# 多核種除去設備クロスフローフィルタ国産品導入に伴う 実施計画変更認可申請について

2023年4月18日

東京電力ホールディングス株式会社

# 1. ALPSクロスフローフィルタ国産品導入

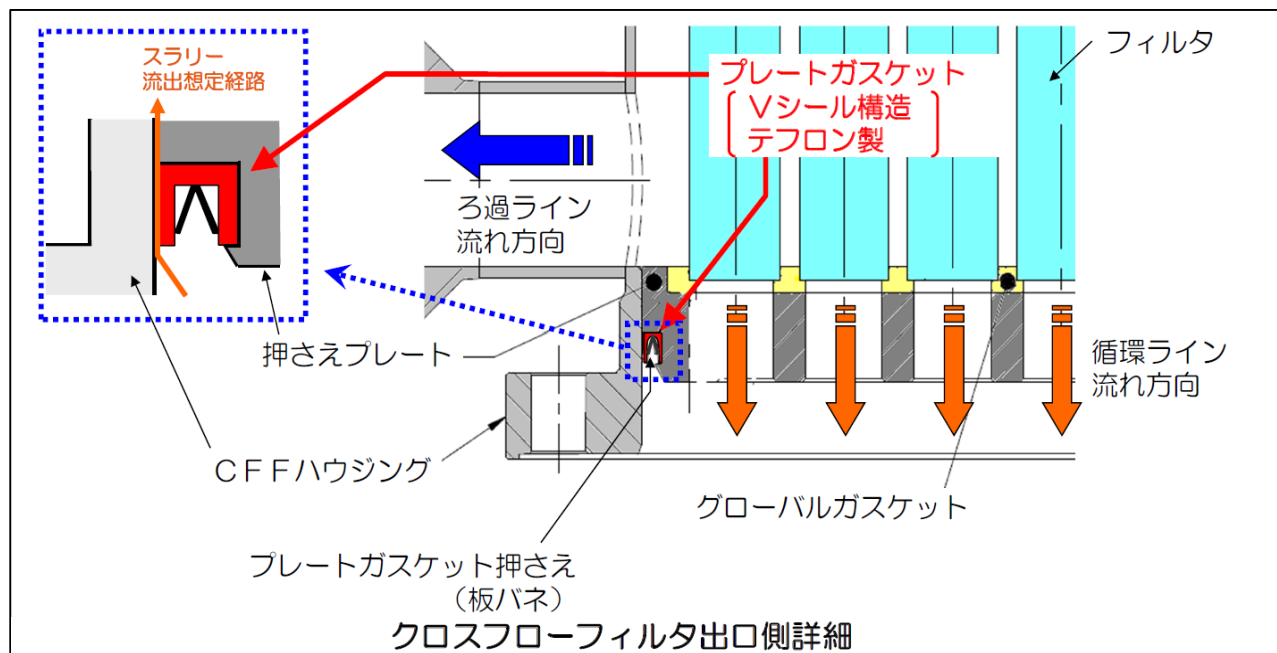
- 2014/3/18, 多核種除去設備 (A系、B系、C系) を運転中のところ、B系にて処理した水および処理済水の移送先であるサンプルタンク、処理水タンク (J1) に通常より高い放射能濃度を確認。原因を調査するためB系を停止するとともに、汚染したサンプルタンク、処理水タンク(J1)を隔離するため、A系・C系も停止。
- 調査の結果、原因はB系のクロスフローフィルター (CFF) 3Bのテフロン製ガスケットが放射線劣化し、放射性物質 (主にSr) を含む炭酸塩スラリーがろ過側 (処理済水側) へ移行し、下流側へ流出したと推定。
- 対策として、耐放射線性能の高い材質であるEPDM(合成ゴム)に変更した改良型CFFへ取り替えて、2014/5/23) , B系の運転を再開。

- CFFハウジングと押さえプレートとの間のプレートガスケット (Vシール構造テフロン製) に欠損・微小な傷を確認しており、当該部よりスラリーが流出と推定

図 14.1.1-1 多核種除去設備 系統概略図

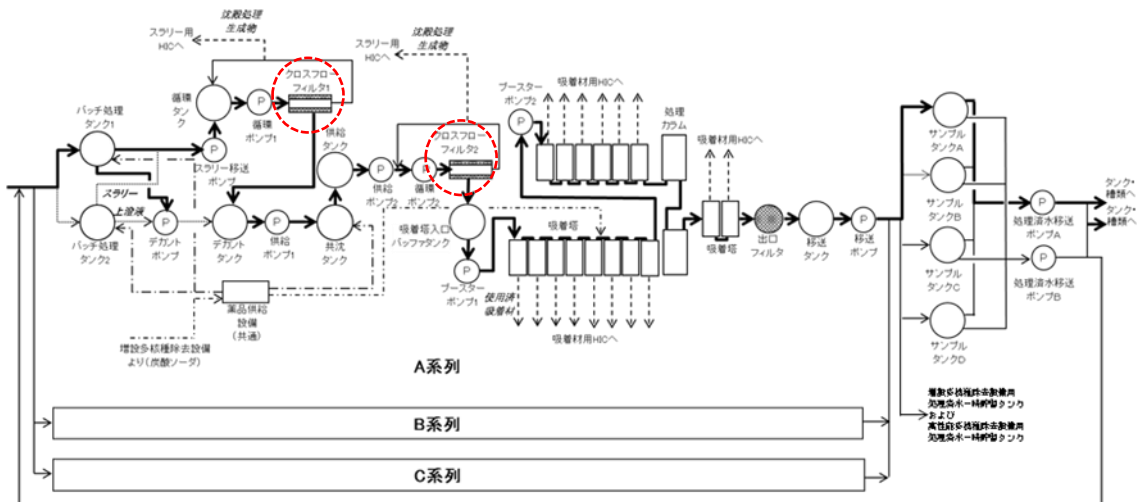
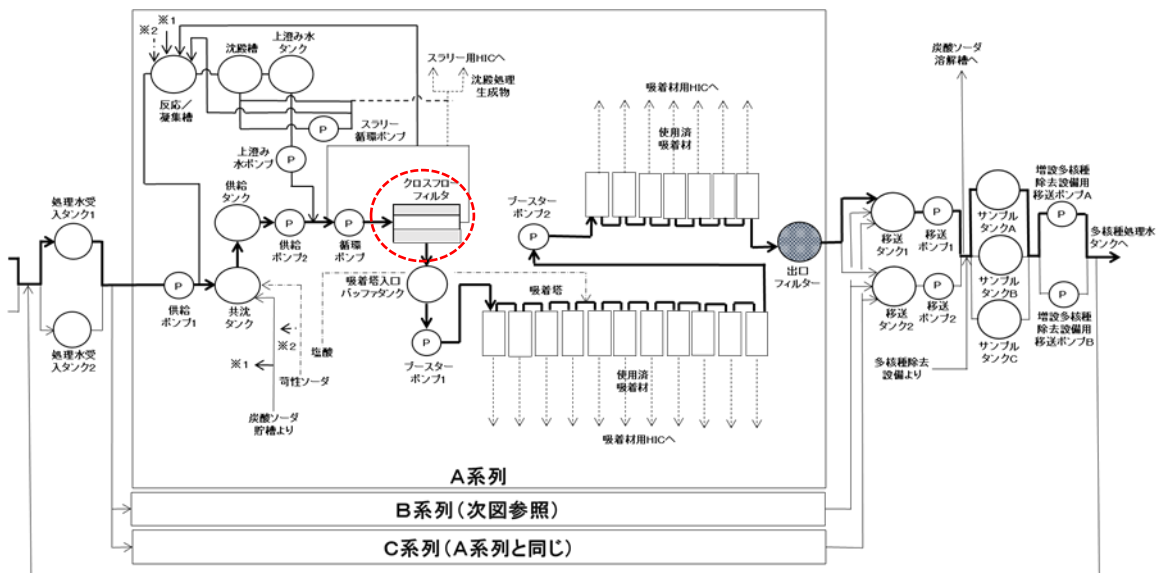
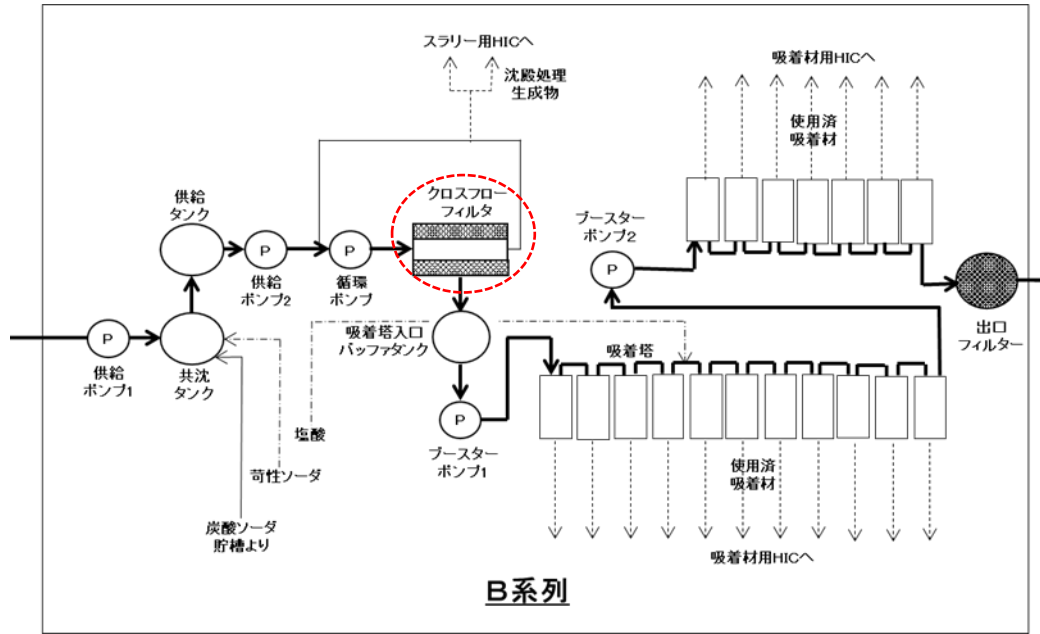
するよう、最高使用温度等の仕様は実施計画記載の現行仕様と同一とし、寸法や重量、肉厚などについても海外製 CFF と同等となるようにする。

また、海外製 CFF のフィルタ部であるエレメント材はセラミック製で、二酸化ジルコニウムとアルミナで構成され、孔径  $0.02 \mu\text{m}$  である。国産品 CFF についてもエレメント材は同様の材質・孔径のものを組み込み、ろ過性能に大きな差異が出ないようにしている。
